宮城県放射性指定廃棄物最終処分場候補地選定に関する 環境省・加美町・専門家との意見交換会

10月29日，仙台TKPカンファレンスセンター。

【環境省による処分場候補地の抽出方法を吟味する】

問題点1

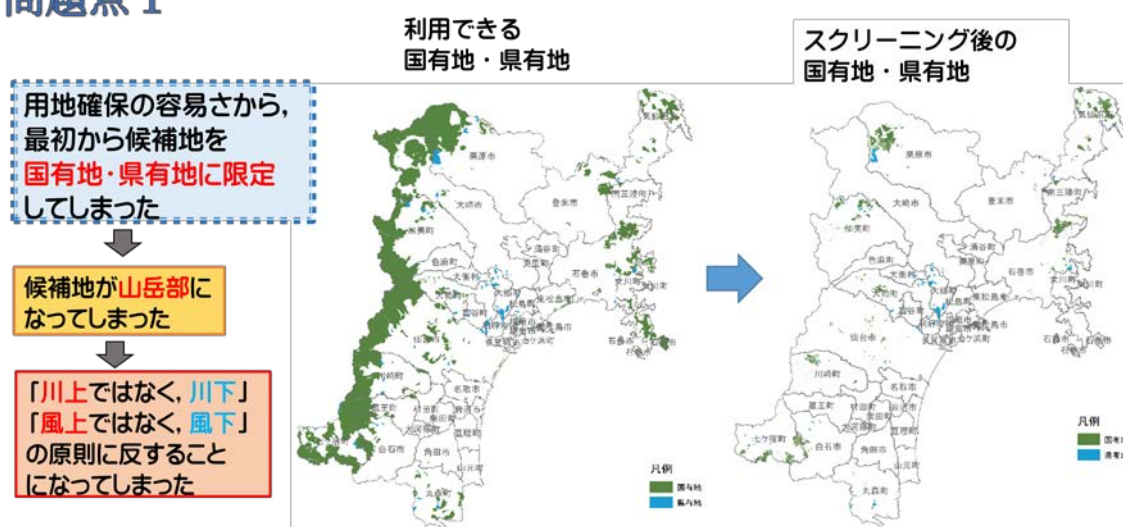
【説明】 用地取得・利用の容易さのため、環境省は処分場の候補地を国有地+県有地に限定した(0次スクリーニング)。大部分の国有地(左側の図)は山岳地であるが、この中から22個のパラメータを使って1次スクリーニングを行ったわけだが、当然ながら抽出された候補地の多くも山岳部になった(右図)。

処分場の建築物は万全の安全性を確保して建設するのは当然だが、それに加えて運搬・焼却減容・貯蔵の過程で放射性物質の飛散・漏出があり得ることを前提として立地条件を吟味しなければならない。漏出した放射性物質は地表水によって上流から下流に運ばれるので、処分場はできるだけ下流に設置するのが良い。同様のことは風で飛散する場合にも当てはまる。山岳の稜線部では強風が吹き、年間を平均すれば、宮城県では西風が卓越するので、処分場は県の東部の低地が良い。

安全性確保以外の動機から処分場候補地を国有地+県有地に限定した結果、環境省による抽出結果は、「上流ではなく、下流」、「風上ではなく、風下」という原則に反することになってしまったのである。

問題点 2 ① 他 の 22 個 の ス ク リ ー ニ ン グ ・ パ ラ メ ー タ も , 不 適 切

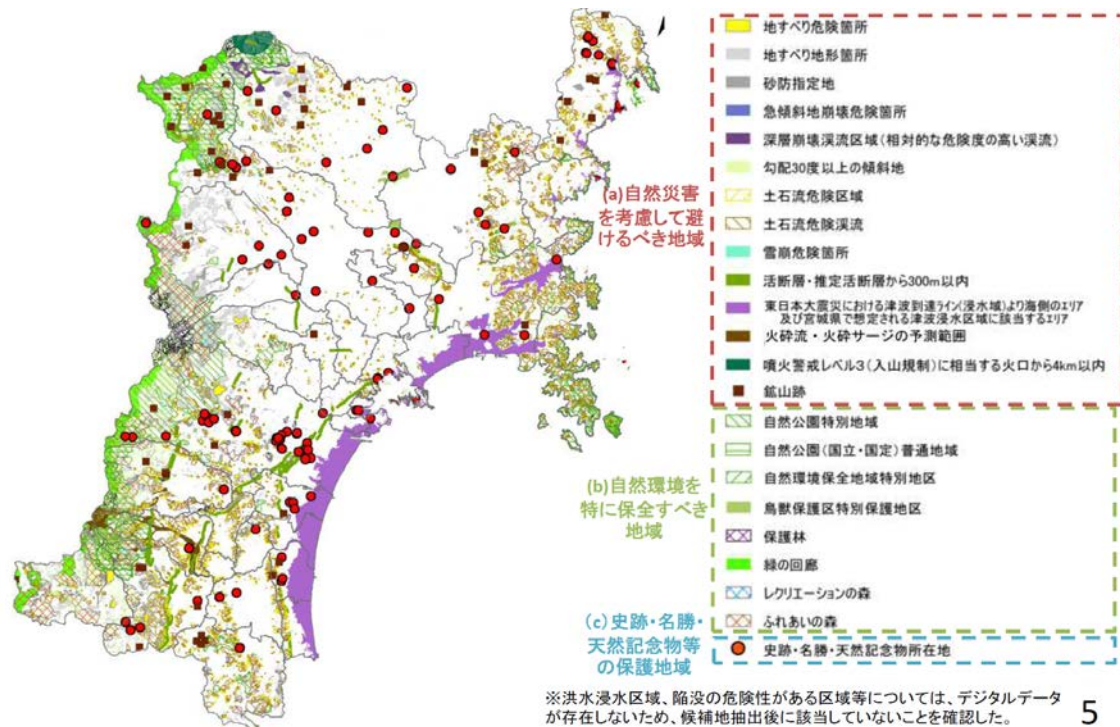
▲:5つの“危険”箇所/溪流は人家がある所のみ該当するが,当該地域には人家がほとんど無いので,無意味なスクリーニング・パラメータ

▲:深層崩壊の原因は複雑で,規模の予測も不確か. 該当区域抽出手法は未確立

▲:該当する地域が限定的で,候補地の絞り込みには有効でないパラメータ.

▲:最終処分場の安全性とは無関係のパラメータ. 安全性とのバランスは要吟味. 山岳部に限定.

【説明】環境省が1次スクリーニングで用いたスクリーニング・パラメータは22個である(上の表)。それらは、①自然災害に対する安全性(上の表の01~13)、②自然環境保全(同14~21)、③名所、旧跡、天然記念物の保全(同22)に関わるものである。以下にこれらのパラメータを吟味する。

- ・ ▲を付した5つのパラメータは①に関わるもので、いずれにも“危険”という言葉が含まれている。その意味するところは、人が居住している所にのみ該当する基準ということである。例えば01の“地すべり危険箇所”は、いくら地すべりがあっても、そこに人が住んでいなければ、“危険”とは判定されないということである。人家の近くには処分場を作らないので、これらのパラメータは候補地抽出にはほとんど無意味である。
- ・ ▲を付した05の“深層崩壊溪流地域”も①に関わるパラメータで、データ元に「深層崩壊の原因は複雑で、規模の予測不確かなため、該当区域抽出手法は未確立である」旨の注意書きがある。したがって、信頼度の高いデータとしては使えない。
- ・ ▲を付した10~13も①に関わるパラメータだが、分布が極めて限られる。03の“砂防指定地”も同様である。10の“活断層”は旭山撓曲帯、長町-利府断層帯、白石断層帯、作並-屋敷平断層帯などである。12の火山に関わる項目は栗駒山と蔵王山のみである。これらは処分場の安全性に密接に関わるが、分布が局所的なため、候補地の絞り込みにはあまり影響しない。

- ・ ▲を付した 14~21 は②の環境保全などに関連したパラメータで、処分場の安全性とは無関係である。安全性確保のためには環境保全を犠牲にする措置もあり得る。
- ・ *を付した 22 は③に関わるもので、上の 14~21 と同様である。
- ・ ◎を付した 02 の“地すべり地形箇所”と 06 の“勾配 30 度以上の傾斜地”のみが広域的に分布し、かつ安全性と強く関わるパラメータである。

問題点3-1 大和町下原の場合の**素因**は船形火山群の岩屑流堆積物

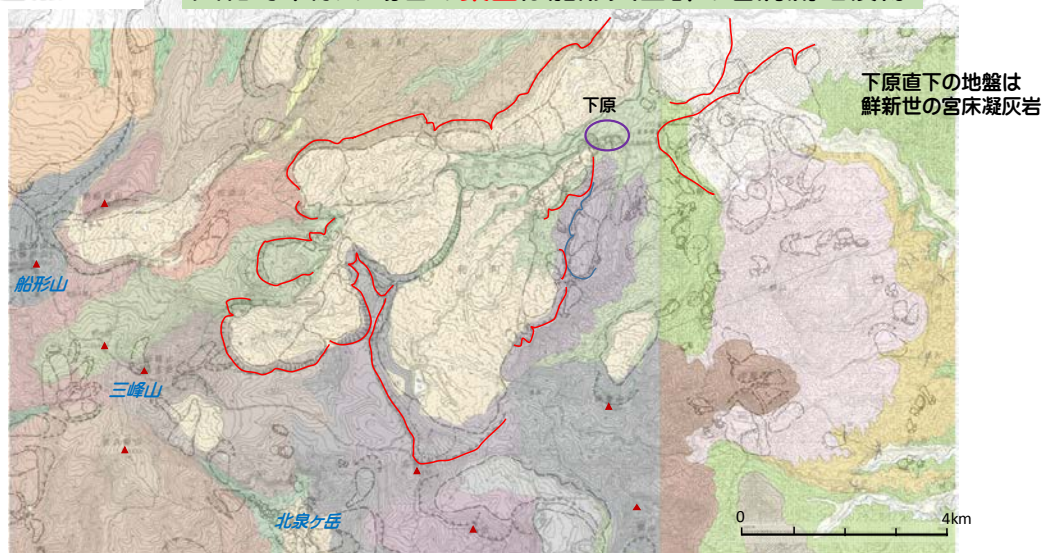
【説明】縮尺 5 万分の 1 の地質図に地すべり地形分布図を重ね合わせた図。大和町の西部には船形山、三峰山、北泉ヶ岳などがある。これは 60~100 万年前に活動した火山である。

これらの火山からは溶岩と火山灰が大量に放出され、火山体を崩れ落ちながら岩屑流堆積物として堆積した。これは巨大な礫を含み、基質が粘土質の軟弱層である。候補地とされた下原の上流 4 x 7km の範囲には、船形火山群からの岩屑流堆積物が広く分布し（薄黄色に塗色された部分）、この分布と地すべりの分布（赤線で囲まれた範囲）が全く一致している。このことは、下原上流の巨大地すべりの素因が岩屑流堆積物であることを示している。

【説明】上の図は下原からその上流（西方）を Google earth で眺めたものである。黄色線で囲んだ所が上原の処分場候補地。ケバ付きの赤線が地すべりの滑落崖上端、水色で塗色した所は、地すべりで出来た池である。処分場候補地は以下のような自然災害に見舞われる危険性がある。ひとつは、下原上流部の広大な地すべり地帯で地すべりが発生し、泥流となって流れ下って候補地を襲うことである。候補地には南西から小沢が流れ下っている。この沢の上流にも地すべりが在って、地すべり崩土や泥流が候補地を直撃するおそれがある。これが 2 つ目のケースの災害である。主流の荒川を挟んで候補地の北側にも巨大な地すべりがあって、3 重の滑落崖を作りながら候補地に迫っている。この地すべりが再活動すれば、荒川を堰き止め、さらには候補地に押し寄せる危険性がある。これが 3 つ目の可能性である。

問題点3-2 栗原市深山嶽の場合の素因は小野松沢層の凝灰岩

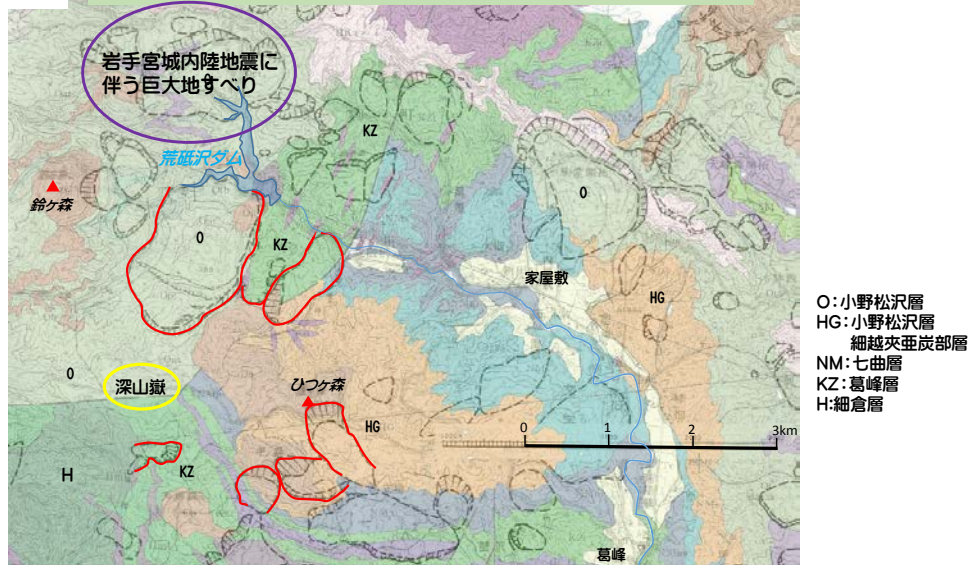
【説明】縮尺 5 万分の 1 の地質図に地すべり地形分布図を重ね合わせた図。各地層は塗色された色とアルファベット記号に対応している。荒砥沢ダムを挟んで処分場候補地である深山嶽の北では、2008 年岩手・宮城内陸地震（M7.2）で誘発された巨大地滑りが発生した（紫の線で囲んだあたり）。ここには地震の前にすでにかなり大きな地すべりがあり、地震で滑ってさらに巨大化した。荒砥沢ダムの南岸にも 1.1×1.8km の大きな地すべりがあって、その主滑落崖の上端が深山嶽の候補地に迫っている。これらの地すべりのいずれもが、後期中新世の小野松沢層（O）の分布域（薄い黄緑で塗色された部分）に在る。小野松沢層は軽石質凝灰岩を主体とするが、そこに挟まれる細粒凝灰岩層で滑っているらしい。これが素因である。この地すべりのすぐ東にも地すべりがあるが、これらは中期中新世の葛峰層の分布域にあって、板状泥岩に挟まれる凝灰岩薄層で滑っているらしい。小野松沢層には亜炭層が挟まれることがあり（細越夾亜炭部層）、これで滑っている地すべりもある（薄い黄土色で塗色された領域内の地すべり）。

【説明】上の図は深山嶽の候補地を北東方向から Google earth で眺めたものである。荒砥沢ダムの南岸斜面に $1.1 \times 1.8\text{km}$ の地すべりがあって、その主滑落崖が処分場候補地（黄色線で囲んだ部分）に迫っている。荒砥沢ダムの堤体から深山嶽に向うアクセス道路も映っているが、そこにも地すべりがあって、地すべり防止工事が施された斜面が見える。左下に書かれた“池”は、この地すべりによって出来たものである。

加美町箕ノ輪山の場合の素因は、南東に緩く傾いた魚取沼層の層状泥岩に挟まる粘土化した凝灰岩

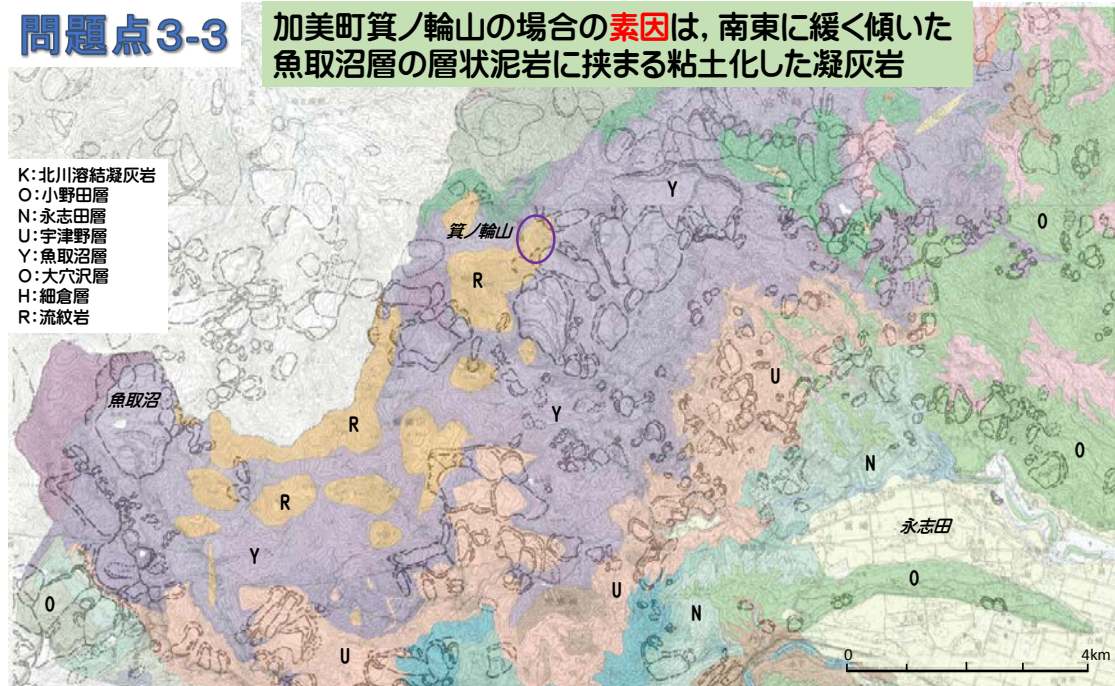
【説明】縮尺 5 万分の 1 の地質図に地すべり地形分布図を重ね合わせた図。各地層は塗色された色とアルファベット記号に対応している。処分場候補地は箕ノ輪山山頂にあり、紫色の線で囲んである。候補地は魚取沼層（Y）を貫く流紋岩（R）の上であり、それを取り巻く魚取沼層には規模の大きな地すべりが密に発達している。鉄魚の生息地として有名な魚取沼（ゆとりぬま）は、そのような大地すべりで出来たもの。魚取沼層の上に重なる宇津野層（U）にも地すべりが密に分布するが、規模が小さい。このような分布状況は、この地域の地すべりの素因が魚取沼層や宇津野層の性質に在ることを示唆する。これらの地層は緩く南東に傾いている。魚取沼層は主に板状の泥岩から成り、軽石質凝灰岩層が挟まる。この地層は 1500 万年前頃に堆積し、凝灰岩は変質してモンモリロナイト（通称ベントナイト）を生じ、軟弱化して滑り易い。これは東北地方全体でよく知られた地すべりの典型的な素因のひとつである。

魚取沼層の泥岩中に発生した
地すべりの上端部が箕ノ輪山の
流紋岩にまで及んでいることに注意。

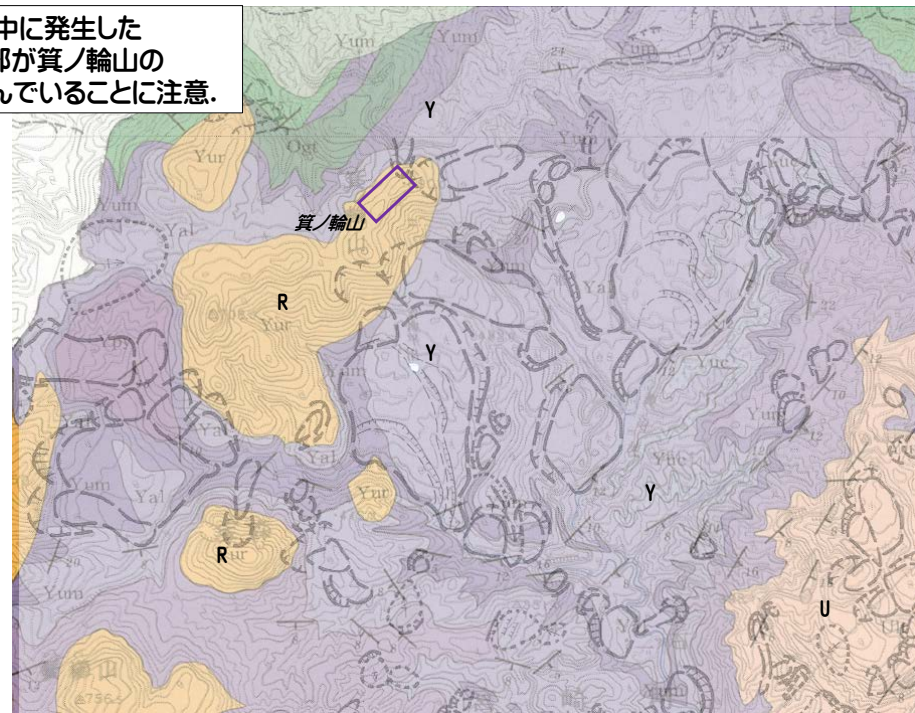
【説明】上の図は前の図の一部を拡大したものである。ここで注目すべきは、箕ノ輪山の東斜面にある地すべりの上方先端部が流紋岩の岩体にまで及んでいること、およびこの岩体のすぐ南にある流紋岩の小岩体の北斜面にも小規模ながら明瞭な地すべりが形成されていることである。通常、流紋岩は硬質で、地すべりが出来にくいですが、この地域では流紋岩でも地すべりは起きているのである。その原因として、以下の2つが考えられる。この地域の流紋岩は魚取沼層と同じ時代に地下浅所に貫入したもので、多孔質・鬆症で変質し、幾分軟質である。このことがひとつ目の原因である。泥岩より流紋岩の方が硬いので、流紋岩岩体は峰を作り易い。このことは地形図によく表れている。周囲の泥岩は地すべりでどんどん浸食されるので、流紋岩岩体との境界は急峻な地形になって、流紋岩さえも不安定になる。これが二つ目の原因である。自然が岩石の強度試験をしてくれているのである。

【説明】上の図は箕ノ輪山の候補地を東方向から Google earth で眺めたものである。ケバの付いた赤線が地すべりの滑落崖上端を表わす。水色は地すべりで出来た池。この図でも地すべり上端が候補地敷地にかかっていることが明らかである。箕ノ輪山山頂部の流紋岩は二ツ石ダム堤体用に切りだされた。その時の調査によれば、変質鉱物としてクリストバライト、カオリナイト、スメクタイト、緑泥石が含まれている。採掘現場の中央部から北部には流理の発達が乏しい流紋岩が分布し、岩級区分で C_M 級以上が 96% を占める。南部の流紋岩には流理が発達し、 C_M 級以上が 73% を占める。しかし、その中には自破碎状を呈する部分があって、岩級区分は $C_L \sim D$ に低下している。流紋岩の一軸圧縮強度は全体として 5 ~ 60MPa と大きくばらつき、自破碎状流紋岩の強度が小さい。このことが流紋岩岩体の東縁部にまで地すべりが及んでいる理由であろう。したがって、処分場候補地が地すべりの被害をこうむる可能性を否定できない。
